## KÄSITLETAVAD KINNISTUD:

## PT-TAOTLUSE SISU;

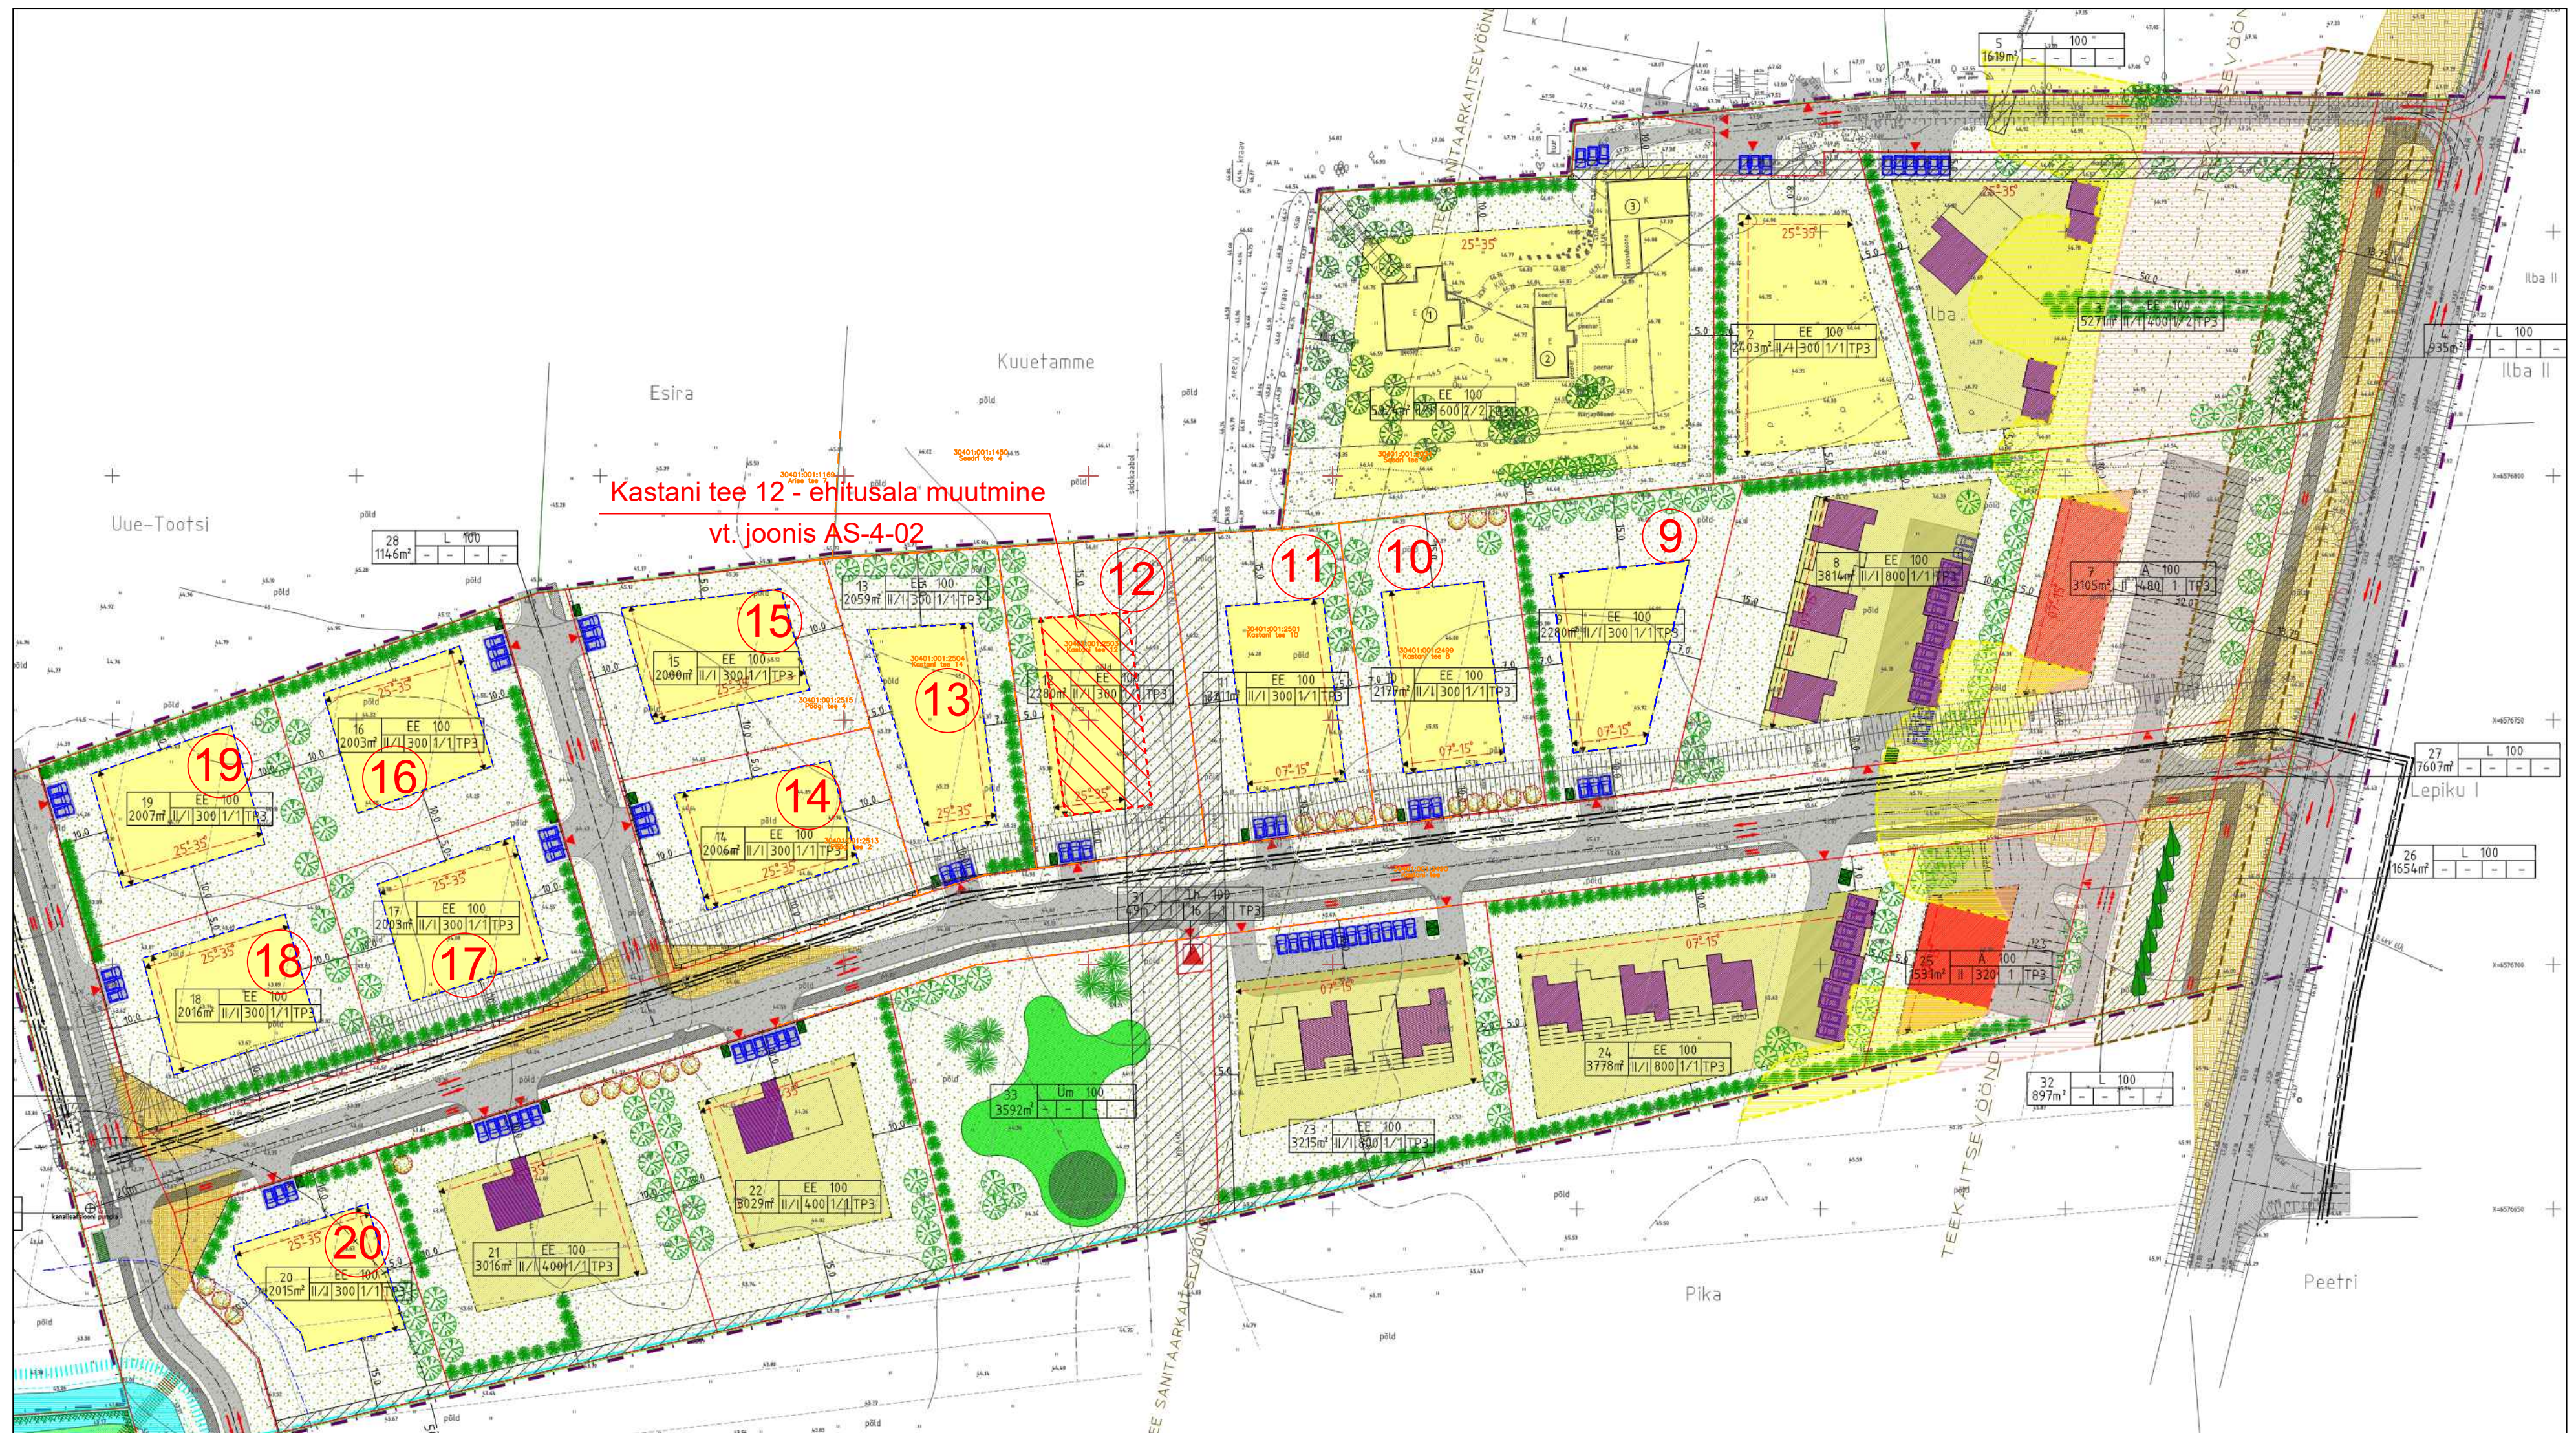
1. Kinnistud Pos. 9-20 - Ükskielamute katusekalde täpsustamine: 20° - 35°
2. Kinnistud Pos. 9-20 - Abihoonete katusekalde määramine: 0° - 25°
3. Kinnistud Pos. 9-10 - Abihoonete kõrguse täpsustamine: 4.5m
4. Kinnistu pos.12 - Ehitusala nihutamine 2m ja suurendamine 10% seoses kõrgepingeliini likvideerimise ja vastavalt servituudi vajaduse kadumisega. Vt. ka joonis AS-4-02
